**Referencia:** PROGRAMA DE FORTALECIMIENTO DE LA GESTIÓN PROVINCIAL II - CONTRATO DE PRÉSTAMO BID 4753/OC-AR LPN N° PFGP-II-5-LPN-O-2.1 CIRCULAR ACLARATORIA N° 3

### CIRCULAR ACLARATORIA N° 3

FOTO 3 : Cruce de FFRR entrada a Huergo

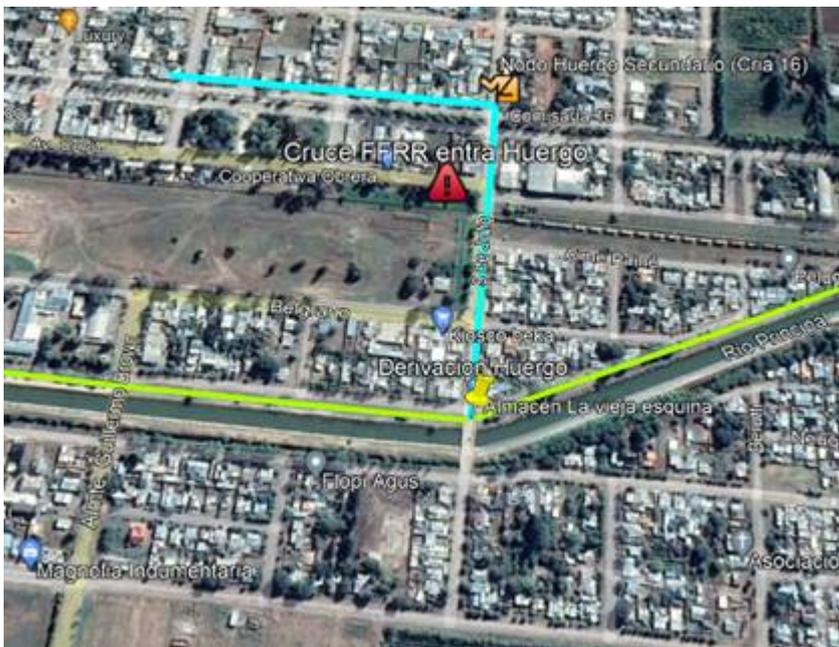
“...En el archivo Planos de Red de Fibra Óptica 1 de 7, en el punto 3 Descripción de la Traza con Interferencias, no se observan las siguientes interferencias, por favor podrían ratificar esta información

Archivo Plano	Plano	Traza	Observaciones	Cant. Cruces
3 de 7	25	Chichinales - Villa Regina	No se indica en el plano el cruce de FFRR se adjunta Foto 1 de la zona.	1
3 de 7	26	Chichinales - Villa Regina	En el plano 26 se muestra la ubicación de la entrada y salida al nodo Villa Regina. Se debe cruzar 2(dos) veces las vías del FFRR.	2
4 de 7	29	Chichinales - Villa Regina	En el plano 29 se muestra la misma ubicación que en el plano 26. Entrada y salida al nodo Villa Regina. Se debe cruzar 2(dos) veces las vías del FFRR	
5 de 7	44	Godoy -Huergo	No se observa indicado en el plano la existencia del cruce de FFRR, se adjunta foto 2	1
5 de 7	45 y 47	Godoy - Huergo	No se observa indicado en el plano 45, entra a Huergo el cruce del FFRR, se adjunta foto 3	1
6 de 7	57,59 y 60	Mainque - Cervantes	No se observa indicado en el plano 57, entrada a Cervantes el cruce del FFRR, se adjunta foto 4	1

Se ratifica
